リコール届出一覧表

リコール届出日：平成30年4月17日

リコール届出番号	外-2644	リコール開始日	平成30年 4月 18日
届出者の氏名又は名称	ジャガー・ランドローバー・ジャパン 株式会社 代表取締役 ハンソン・マグナス・ユタカ <div style="float: right; border-left: 1px solid black; border-right: 1px solid black; padding: 0 10px;"> 製作国：英国 製作者名： ジャガー・ランドロー バー・リミテッド </div> <p style="text-align: right; margin-top: 10px;">問い合わせ先： ランドローバーお客様相談室 0120-922-992</p>		
不具合の部位（部品名）	その他（メーターパネルユニット）		
基準不適合状態にあると認める構造、装置又は性能の状況及びその原因	メーターパネルユニットの制御プログラムが不適切なため、当該ユニットの内部温度を誤って異常検知し、強制的に再起動することがある。そのため、走行中にメーターパネルが消灯し、速度計または警告灯等が表示されないおそれがある。		
改善措置の内容	全車両、メーターパネルユニットの制御プログラムを対策プログラムに書き換える。		
不 具 合 件 数	0 件	事 故 の 有 無	無し
発 見 の 動 機	本国メーカーからの情報による。		
自動車使用者及び自動車分解整備事業者に周知させるための措置	<ul style="list-style-type: none"> ・使用者： 電話又はダイレクトメールで通知する。 ・自動車分解整備事業者：日整連発行の機関誌へ掲載する。 ・改善実施済車には、運転席側ドアロックストライカー付近に外-2644のステッカーを貼付する。

改善箇所説明図

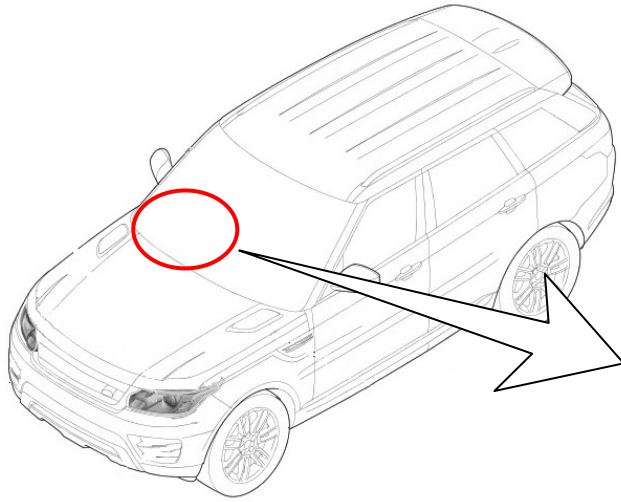
基準不適合発生箇所

メーターパネルユニットの制御プログラムが不適切なため、当該ユニットの内部温度を誤って異常検知し、強制的に再起動することがある。そのため、走行中にメーターパネルが消灯し、速度計または警告灯等が表示されないおそれがある。

全車両、メーターパネルユニットの制御プログラムを対策プログラムに書き換える。

識別：ボンネット内のバッテリープラス端子キャップ内に白ペイントを塗布する。
